SOGIESC の多様性を前提としてすべての人が生きやすいまちづくり

新設 C チーム企画 濱崎 はるか

事例 1 バリアフリートイレが、男女別に分かれた空間の中にある

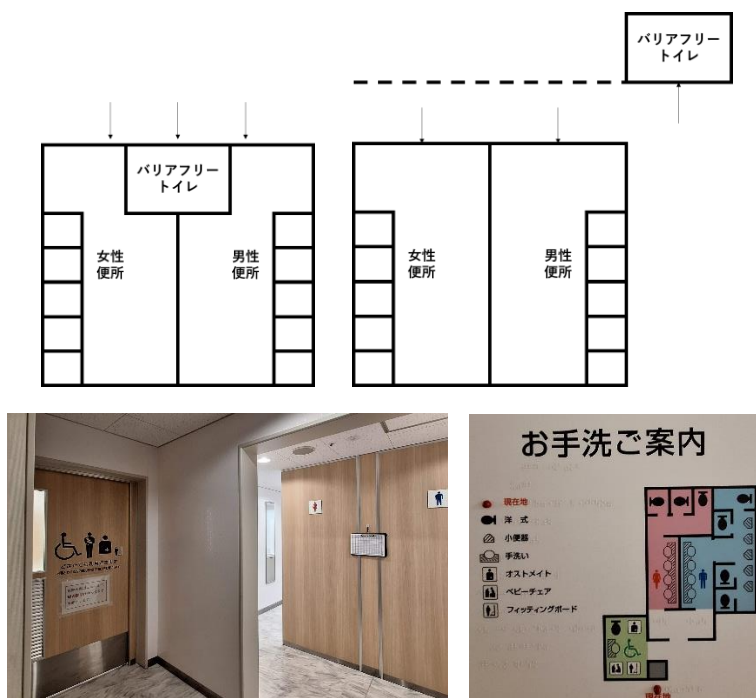
2023 年 9 月の第 6 回推進協議会では、バリアフリートイレの配置計画を分類して使いづらさ・使いやすさを整理しました(参考資料)。バリアフリートイレが、男女別に分かれた空間の中にあるケースは使いづらいです(事例 1)。距離の長短にかかわらず、男女別に分かれた空間を通らなければならないことは、使いづらい原因のひとつです。

事例 4 非従来型の男女別の便房とオールジェンダートイレが独立して配置される

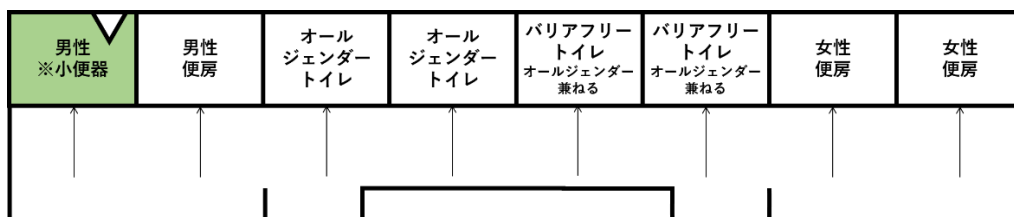
男女別トイレが従来型から大きく変わっている事例では、西ゲートゾーンのトイレ W77(身体性を触発する休憩所+トイレ「fuku fuku」)があります(事例 4)。5 個のオールジェンダートイレと 2 個のバリアフリートイレがあります。男子ラウンジには 3 個の一般便房のほか、10 個ある小便器がすべて個室化(便房化)されていて、小便器利用者のプライバシーを十分に確保していました。調査に関わったメンバーの多くがこのトイレを高く評価しました。

事例 5 プライバシー確保の程度が低い(小便器ゾーンとの区別^{なし}、仕切り^{なし}、扉^{なし})

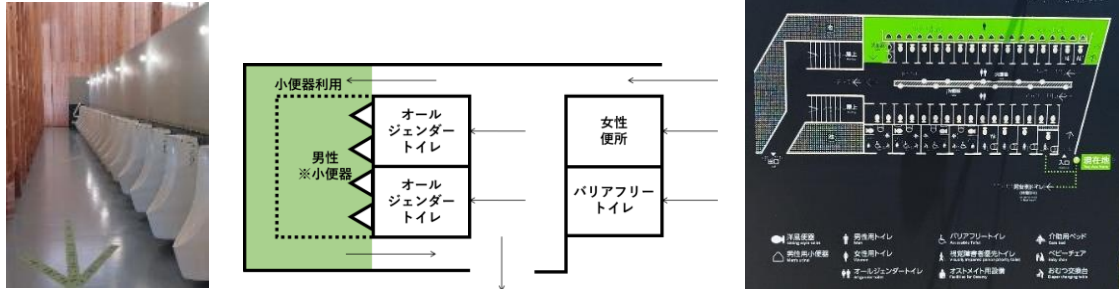
プライバシーの確保の程度が低いトイレでは、小便器利用ゾーンと他を明確に分ける区別、利用者のプライベートゾーンを隠すための仕切り、排泄の様子が周囲から見えないようにする扉のいずれかがありませんでした(事例 5～7)。

すべてのトイレで、男性便所、小便器利用者のプライバシーを確保することは重要です。小便器利用ゾーンと他を明確に分ける区別、利用者のプライベートゾーンを隠すための仕切り、排泄の様子が周囲から見えないようにする扉を環境にあわせて設置してください。
